**SOLICITATION  
AMENDMENT**

<b>Title – Sujet</b> Technical Computer Workbenches		<b>Date</b> November 4, 2019
<b>Solicitation No. – N° de l'invitation</b> 20200759/A		<b>Amendment No. – N° de la modification</b> 003
<b>Client Reference No. - No. De Référence du Client</b> 202000795		
<b>Solicitation Closes – L'invitation prend fin</b>		
<b>At / à :</b>	02 :00PM	EST(Eastern Standard Time) HNE (heure normale de l'Est)
<b>On / le :</b>	November 13, 2019	
<b>F.O.B. – F.A.B</b> See herein — Voir aux présentes	<b>GST – TPS</b> See herein — Voir aux présentes	<b>Duty – Droits</b> See herein — Voir aux présentes
<b>Destination of Goods and Services – Destinations des biens et services</b> See herein — Voir aux présentes		
<b>Instructions</b> See herein — Voir aux présentes		
<b>Address Inquiries to – Adresser toute demande de renseignements à</b>  Krista Meloche - <a href="mailto:krista.meloche@rcmp-grc.gc.ca">krista.meloche@rcmp-grc.gc.ca</a>

This amendment is raised to address the following:

**TYPE R**

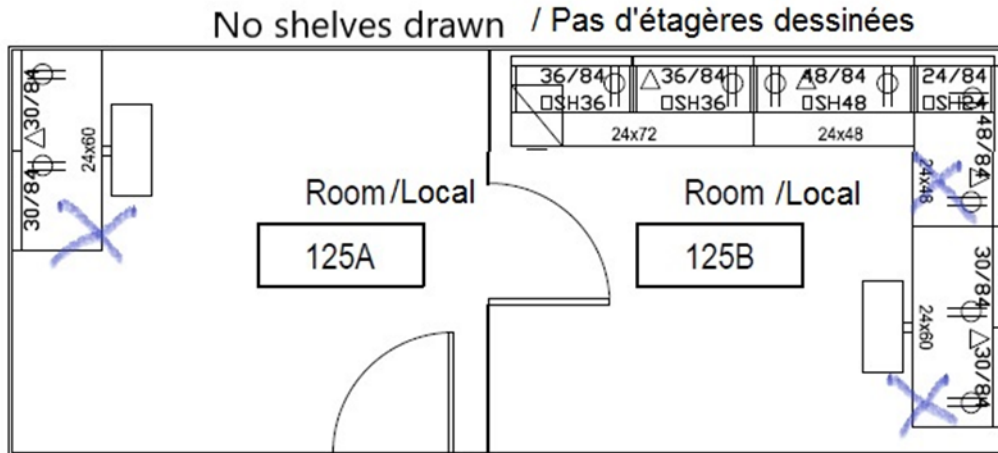
**Question 3:** Our design team noticed the following: If you look at appendix A for Type B stations, there are 3 benches that don't show upper shelves, is that correct? Please see attached, x marks the location.

**Answer 3:** Yes that is correct there are no shelves required at these locations.
